NOTA INFORMATIVA EN RELACIÓN CON EL PROCEDIMIENTO DE LICITACIÓN DEL CONTRATO RELATIVO A “SERVICIOS DE EXPLOTACIÓN Y MANTENIMIENTO DE LAS ESTACIONES DEPURADORAS DE AGUAS RESIDUALES (EDAR) BUTARQUE Y VALDEBEBAS” Nº 3/2024.

En relación con el procedimiento de licitación para la adjudicación del Contrato de “SERVICIOS DE EXPLOTACIÓN Y MANTENIMIENTO DE LAS ESTACIONES DEPURADORAS DE AGUAS RESIDUALES (EDAR) BUTARQUE Y VALDEBEBAS” Nº 3/2024, se ha procedido a la rectificación del Informe de Necesidad e Idoneidad (INI), del Pliego de Cláusulas Administrativas Particulares (PCAP) y del Pliego de Prescripciones Técnicas (PPT), en los siguientes términos.

Gráfica de funcionamiento de la fórmula empleada

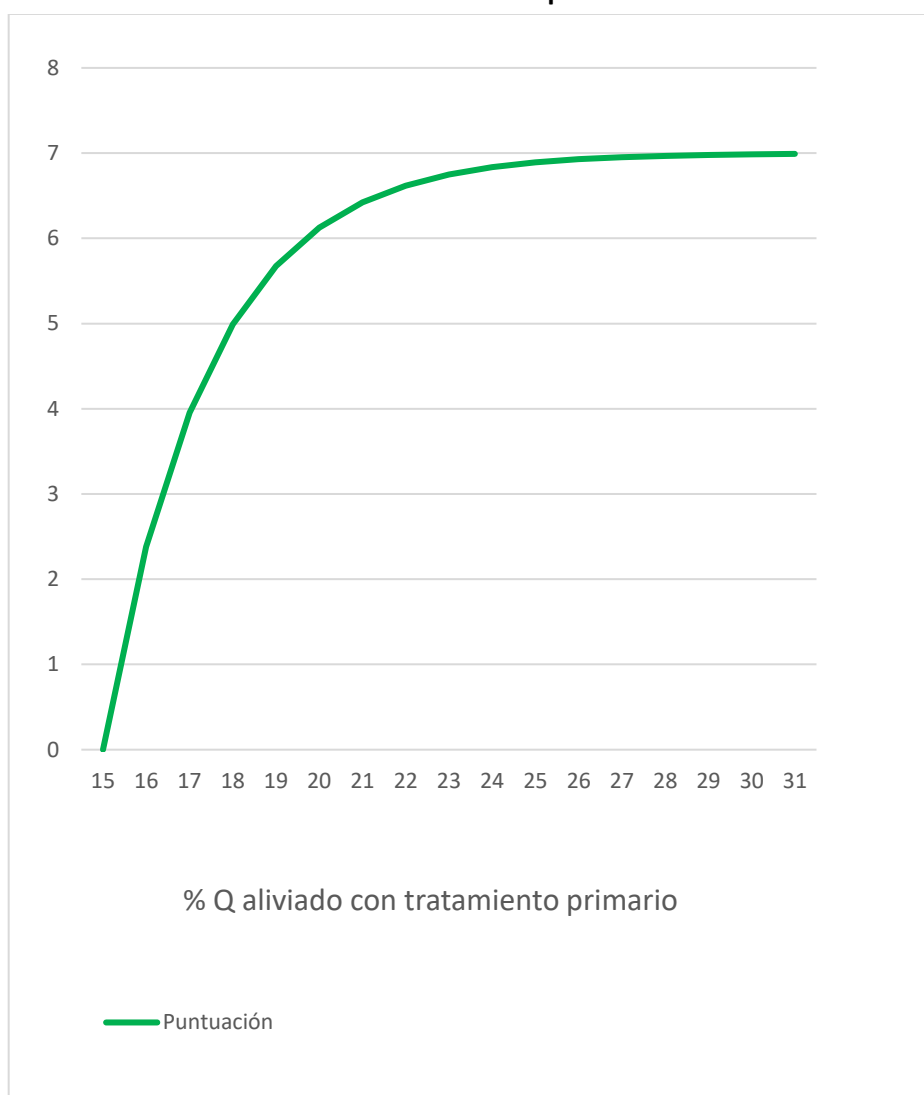
SÉPTIMO. – Tras actualizar el estudio de caudales del Anexo 12.1 del PPT, se pone de manifiesto la necesidad de afinar el mínimo exigido de porcentaje de caudal derivado con calidad de primario respecto al caudal derivado total en los días en los que se producen alivios del 14% al 15%, afectando al apartado 8 A) 2.1 del Anexo I del Lote 1 del PCAP, relativo al criterio de valoración de la mejora en la calidad de los caudales aliviados, tanto a los coeficientes de la fórmula del mencionado criterio como a la tabla del Anexo II bis Lote 1 del PCAP.

Por tanto, se ha rectificado el apartado 8 A) 2.1 del Anexo I del Lote 1 del PCAP y los coeficientes de la fórmula (15% y por ello se eleva a 3/5) de la siguiente forma:

Justificación de la fórmula empleada para la valoración del criterio técnico cuantificable: la fórmula da lugar a una curva exponencial que asigna cero puntos a un porcentaje de caudal derivado con calidad de tratamiento primario inferior al **15%**. La fórmula asigna cero puntos a los licitadores que aporten un compromiso de porcentaje de caudal derivado con calidad de tratamiento primario del **15%** o menor. El citado porcentaje de **15%** es lo mínimo que se entiende que se debería ofertar para poder obtener puntuación y que sea beneficioso para Canal de Isabel II, S.A., M.P. La fórmula propuesta asigna puntuación siempre creciente para valores superiores al citado al **15%**. **La puntuación obtenida se truncará al décimo**

$$V_i = 7 \times \left(1 - 2^{\frac{3}{5} \times (15 - \%QDP_i)}\right)$$

*Si un licitador no oferta un porcentaje del caudal derivado con calidad de tratamiento primario u oferta un valor inferior al **15%** obtendrá 0 puntos, no aplicándose para ese caso la fórmula indicada anteriormente.*
